TECHNISCHE INFORMATION

TI0121

SiLine SÜ / SN 48

Neue Spiralverstellung SiLine Snack / SN 48

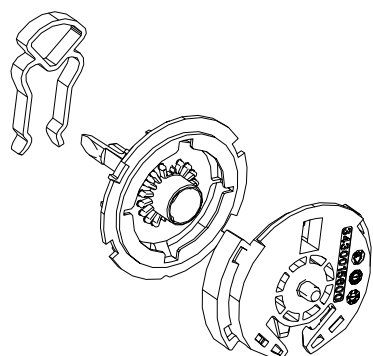
Im Zuge der kontinuierlichen Produktverbesserung wurde die Spiralverstellung für SiLine Snack und SN 48 überarbeitet und vereinfacht.

Die Funktionsweise der neuen Lösung ist besonders benutzerfreundlich, durch das geniale SiClip`n-Turn System muss lediglich eine Klammer betätigt werden, um die Spirale zu verstellen.

Um eine Spirale zu entnehmen, die Befestigungsklammer hinten am Warenfach zusammendrücken.

Die lose Spirale kann nun in eine andere Position gedreht werden.

Um sie in der neuen Position wiedereinzusetzen, die Spirale einfach nach hinten bis in die Klammer drücken, sie rastet selbstständig ein.

Die neue Spiralverstellung wird ab 01.01.2021 in Serie, in den folgenden Gerätetypen eingebaut:

- SiLine Snack
- SN 48 RB/EB 01

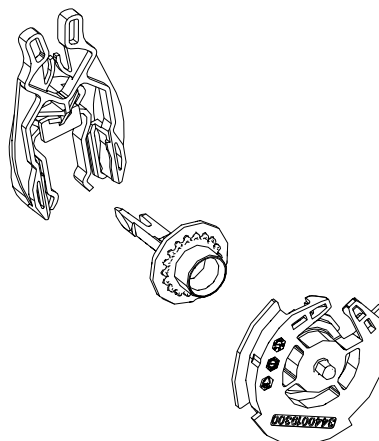
SiClip`n-Turn ist Rückwärtskompatibel. Es müssen nur 3 Kunststoffteile pro Spirale getauscht werden.

Bisher:

343 00 156 00	Aufnahme Spirale
343 00 157 00	Motorkupplung
343 00 158 00	Motorsicherung

Neu:

344 00 193 00	Aufnahme Spirale
344 00 192 00	Motorkupplung
344 00 194 00	Motorsicherung

Mit dem folgenden Rüstsatz erhalten Sie alle Teile für die Umrüstung einer Anwahl.

344 50 192 00	RS Spiralverstellung SiClip`n-Turn
---------------	------------------------------------
